改善箇所説明図

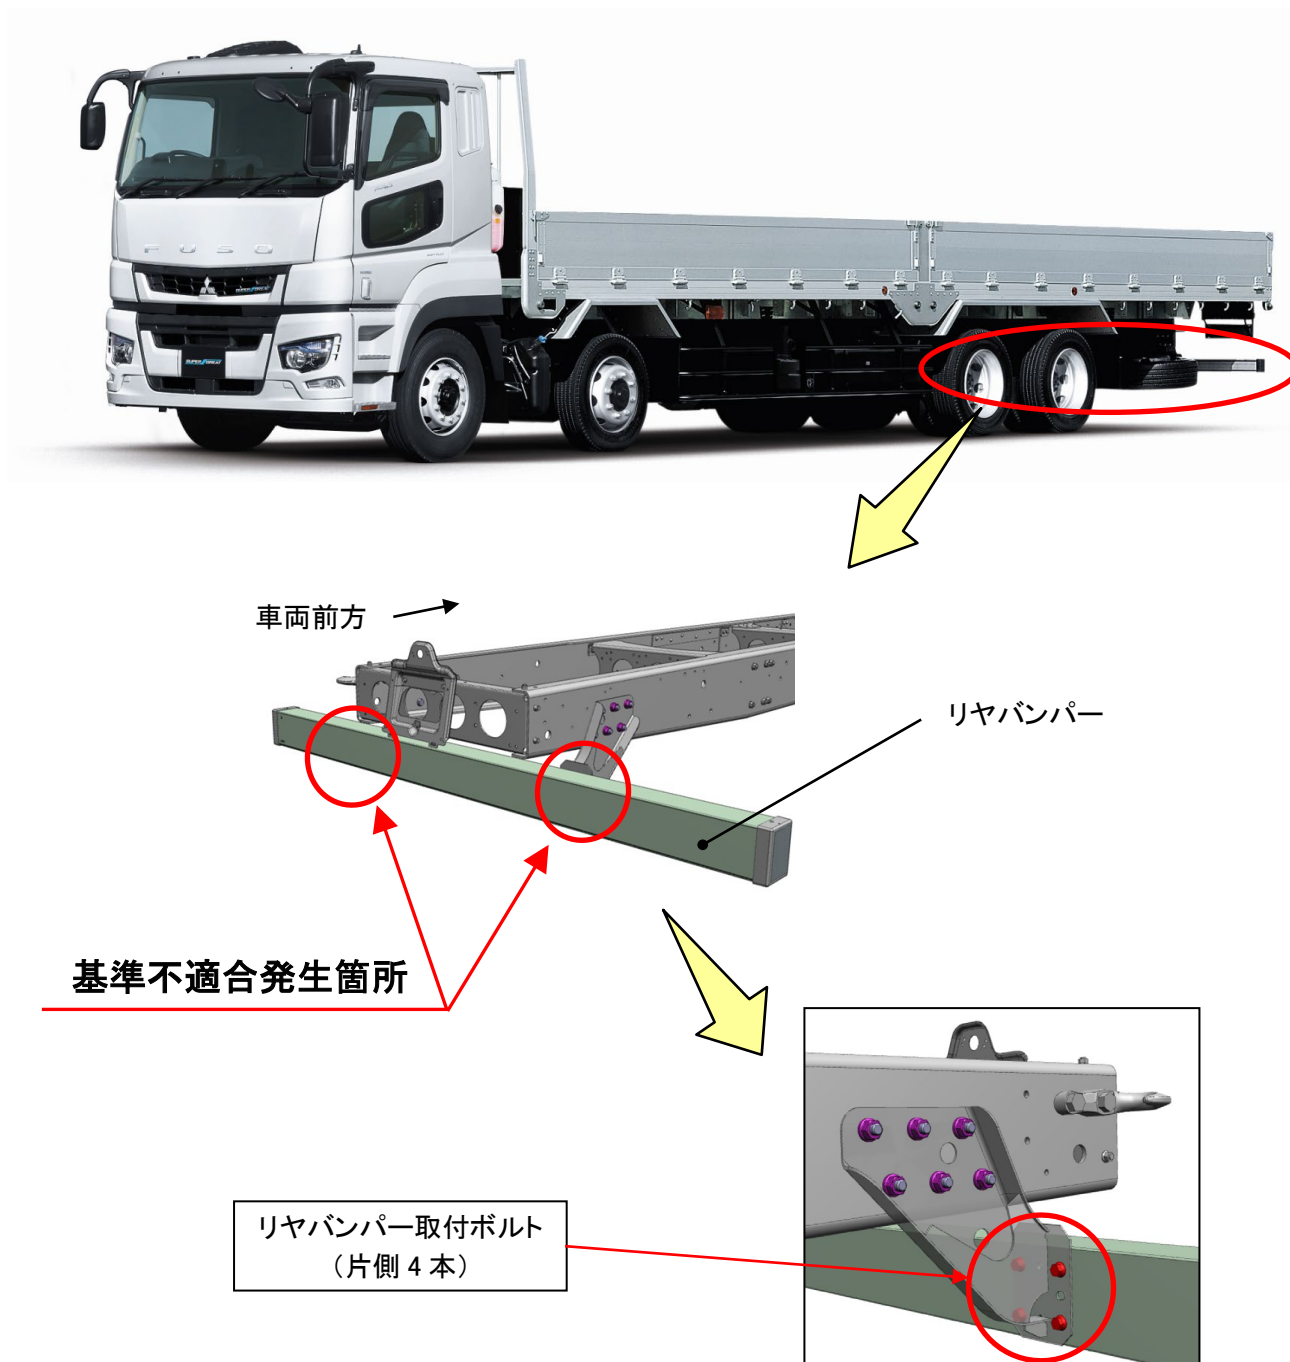
大・中型トラックにおいて、リヤバンパー取付ボルトの締付けに使用した工具が不適切であったため、当該ボルトが正規トルクで締付けられていないものがある。そのため、使用過程で当該ボルトが緩み、最悪の場合、リヤバンパーが脱落し他の交通の妨げになるおそれがある。

全車両、リヤバンパー取付ボルトの締付け状況を点検し、緩みが認められた場合は正規トルクで締付ける。また、当該ボルトに損傷が認められた場合は新品に交換する。

注：□ は緩みが認められた場合に、正規トルクで締付ける部品を示す。

識別：作業完了車には、車両左側リヤバンパー取付けボルト付近に白色ペイントを塗布する。
